設計図書に関する質問書 兼 回答書

入札番号	000328
工事名	三栖排水機場維持補修（1号主ポンプほか更新）工事

別紙 1

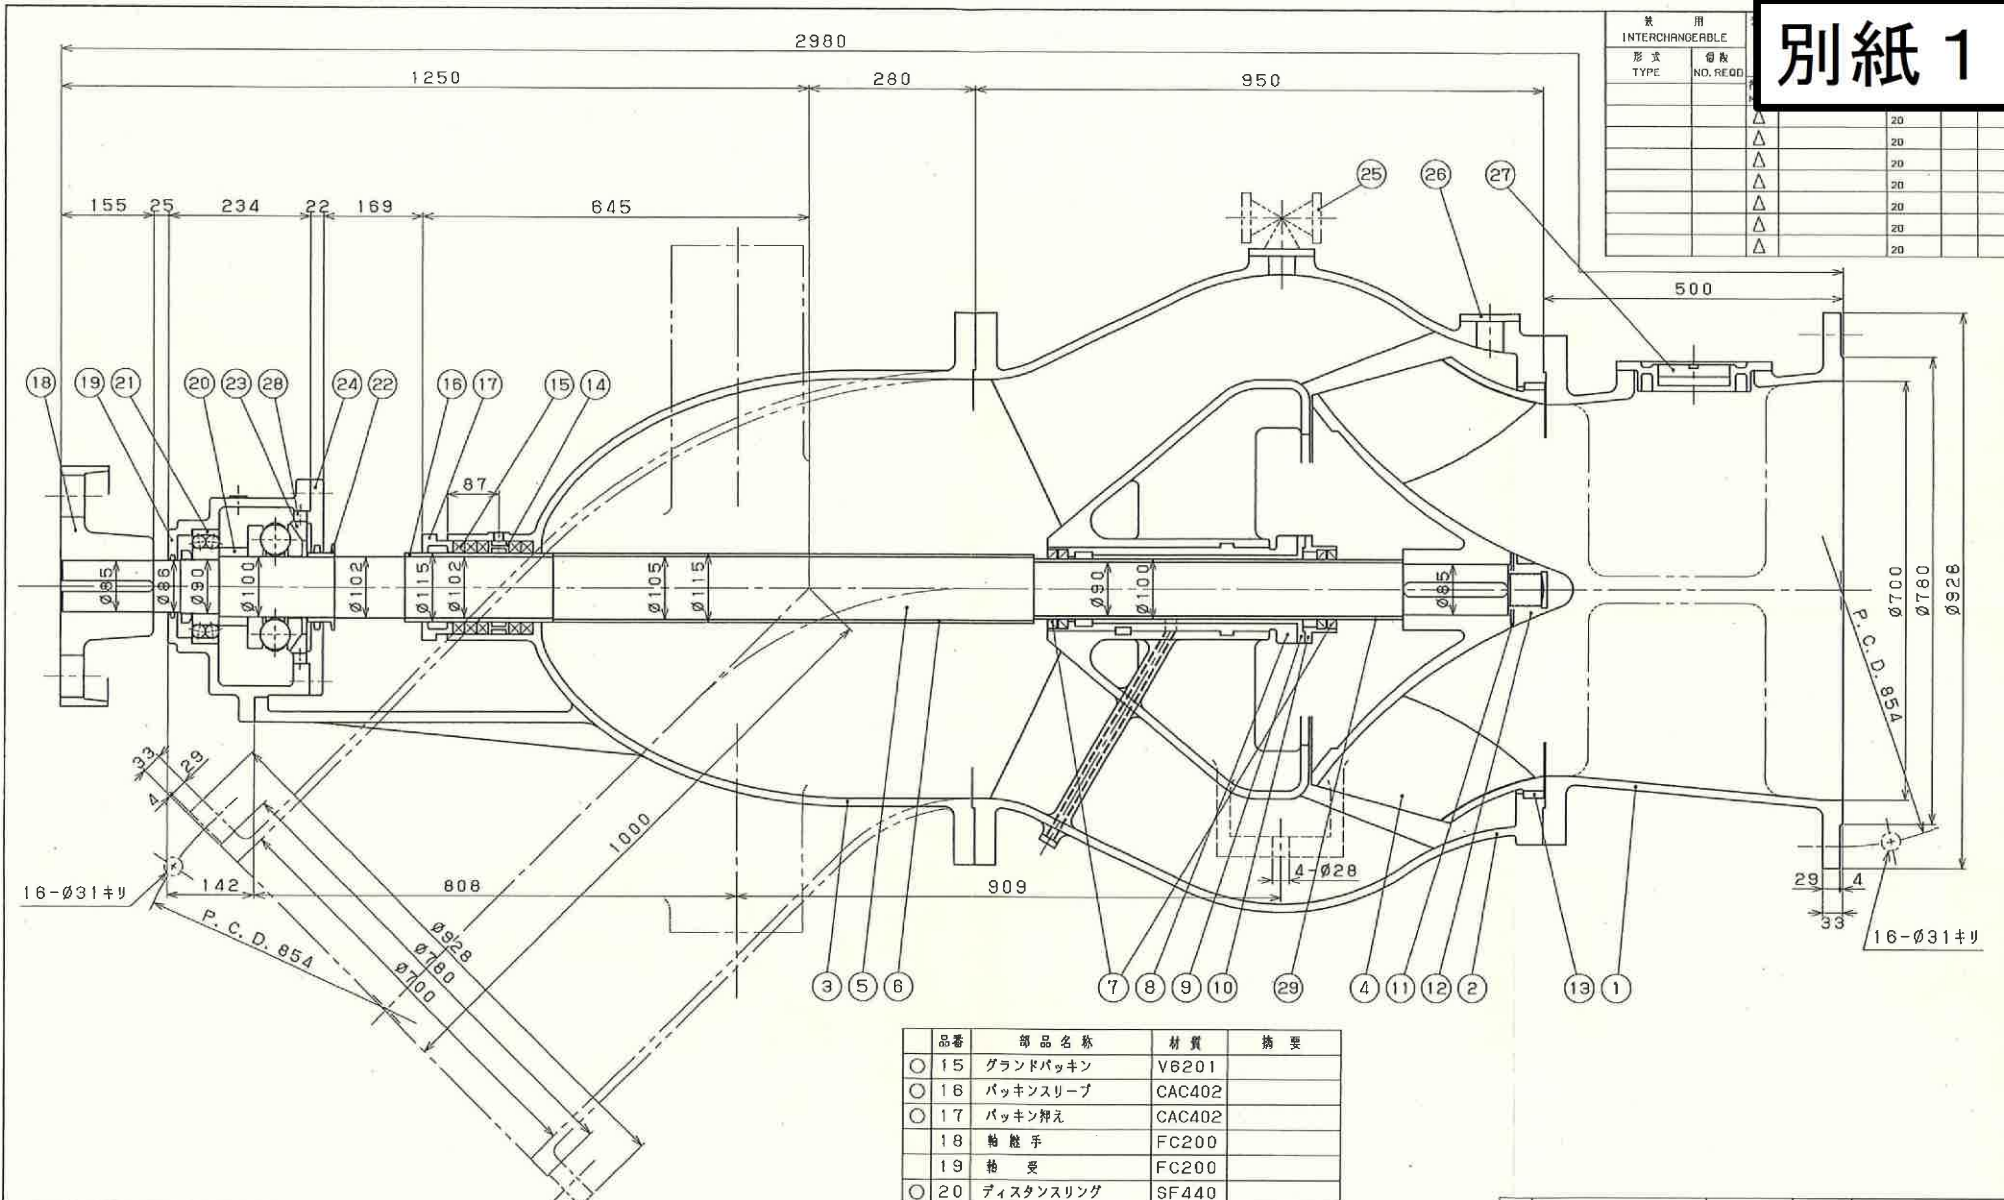
No.	箇所(図面番号・仕様書番号等)	質問事項	回答(京都市記入欄)
1	据付平面図 (新設) 図面番号：M-03	更新する1号主ポンプの取合寸法が既設寸法と相違がある場合 吸込側及び吐出側主配管を更新することで対応可能でしょうか。 また可能な場合、配管の材質はステンレス管等で対応可能でしょうかご教示願います。	配管の施工方法及び配管材料については、受注後に必要に応じて監督員と協議してください。
2	据付平面図 (撤去) 図面番号：M-14	既設1号主ポンプの外形寸法図を開示願います。	条件明示に不足がありました。別紙1のとおり開示します。なお、予定価格に変更はありません。
3	据付平面図 (撤去) 図面番号：M-14	1号吸込側の直管(主ポンプ吸込側と建屋壁貫通部の配管)及び主ポンプ吐出側のルーズ付曲管の外形寸法図(材質含む)を開示願います。	条件明示に不足がありました。吸込側直管について、別紙2の寸法記載図面を開示します。また、主ポンプ吐出側のルーズ付曲管について、別紙3外形寸法図(管の仕様含む)を開示します。なお、予定価格に変更はありません。
4	特記仕様書 (個別工事編) 5-4条-1 (機器仕様)	1号補水槽の形式について「FRP製角形」との記載がございますが、こちらをステンレス製での対応とすることは可能でしょうか。	補水槽の形式については、受注後に必要に応じて監督員と協議してください。
5	特記仕様書 (個別工事編) 1-4条-2 (出来高予定額)	令和8年度の出来高について一部翌年度に繰越は可能でしょうか。	特記仕様書に記載の出来高は予定額であり、受注後に必要に応じて監督員と協議してください。
